## VSI 04/2021

### Uszczelnienie głowicy cylindrów stopień naprawy MAN TGA / TGS silnik D26

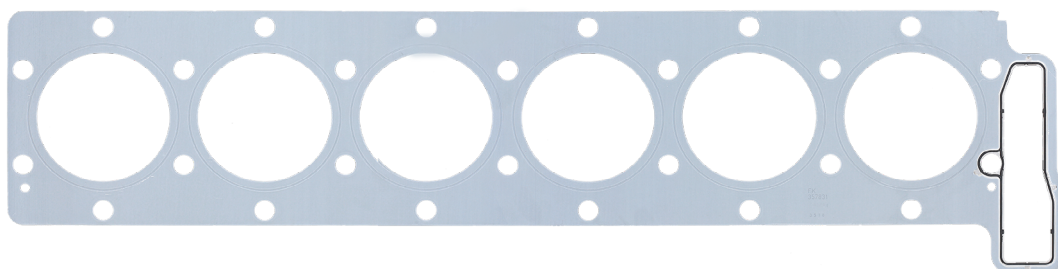
Elring oferuje do tego popularnego od lat silnika również stopień naprawy o grubości 1,5 mm. To uszczelnienie głowicy cylindrów jest o 0,30 mm grubsze niż uszczelka stosowana seryjnie. Wszystkie wytyczne techniczne, takie jak element elastomerowy z profilowaną wysokością oraz tolerancje, jak głębokość pojedynczego zwinięcia uszczelnienia komory spalania, są wdrożone.

Uszczelnienie głowicy cylindrów można zidentyfikować po informacji „Rep +0,3” przynależnego numeru części Elring na górze uszczelki.

Stopień naprawy 1,50 mm  
Numer części Elring: 466 600
